規格變更通知

AGS 型 電氣控制箱

茲因 AGS 型 電氣控制箱部分規格有所變更，特此通知。

【變更 1：箱體內部】

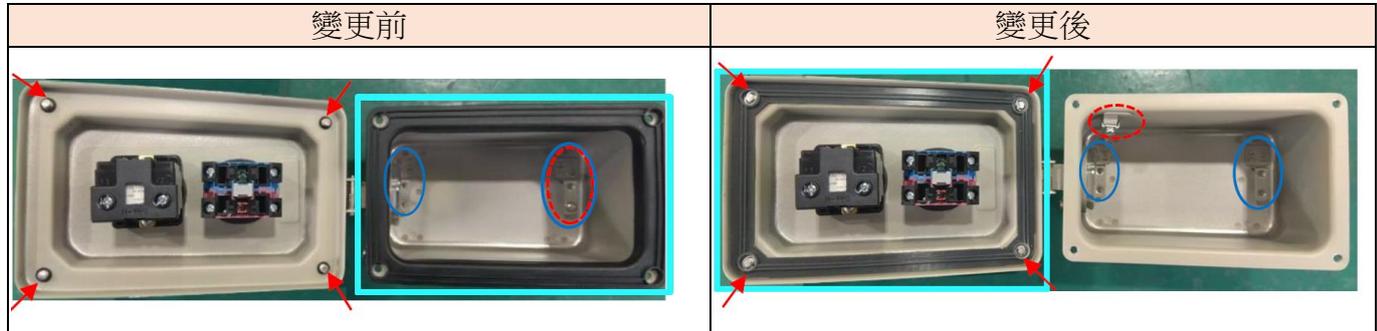
箱體內部的規格變更如下：

內部變更	1 列型	2 列型 3 列型
內部接地端子的形狀、設置位置	○	○
墊圈的形狀	○	○
墊圈的固定方法	○	×
專用端子台固定用配件	○	○
改變結構以防止蓋子固定螺絲掉落	○	○

<1 列型>

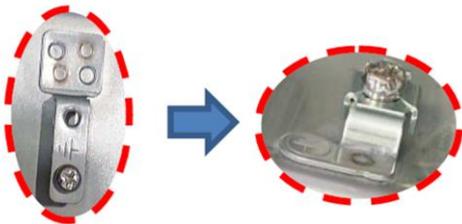
— (紅色虛線處) :
變更內部接線端子的形狀、設置位置。

變更前
M4 圓形墊圈

變更後
M4 導電壓接板

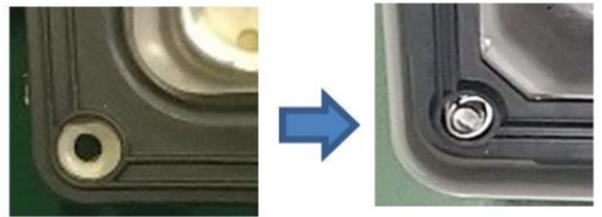
□ (水藍色方框處) :
變更墊圈的形狀及固定方法。

變更前
嵌入外殼的緣側

變更後
黏貼在蓋子上

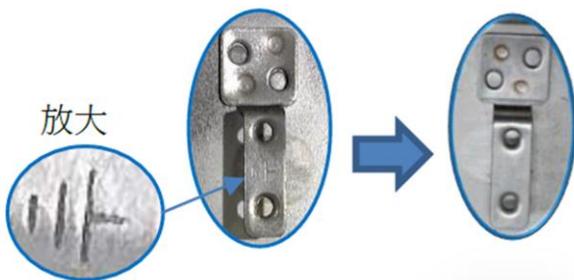
○ (青色圓圈處) :
變更專用端子台固定用配件。

變更前
有接地符號

變更前
無接地符號

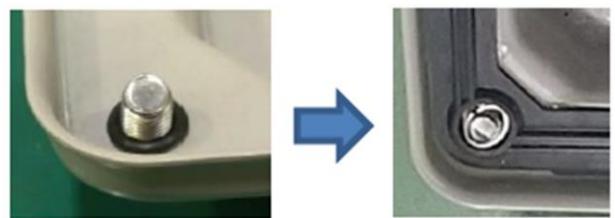
→ (紅色箭頭處) :
改變結構以防止蓋子固定螺絲掉落。

<2 列型、3 列型>

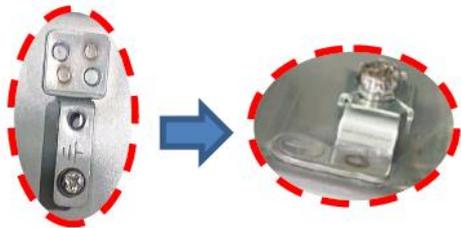
— (紅色虛線處) :
變更內部接線端子的形狀、設置位置。

變更前
M4 圓形墊圈

變更後
M4 導電壓接板

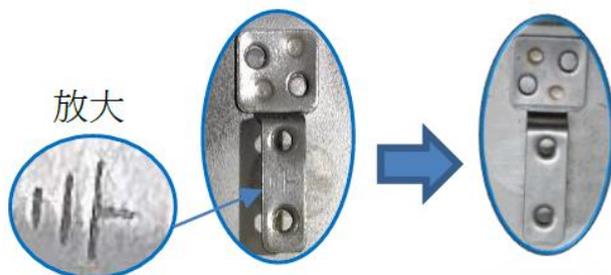
□ (橙色方框處) :
變更墊圈的形狀

○ (青色圓圈處) :
變更專用端子台固定用配件。

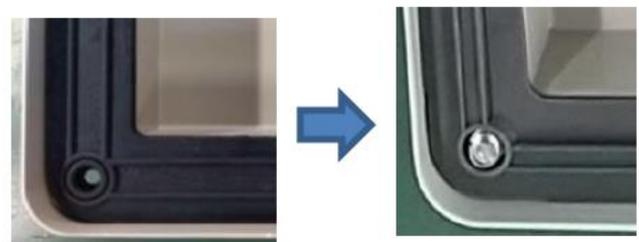
→ (紅色箭頭處) :
改變結構以防止蓋子固定螺絲掉落。
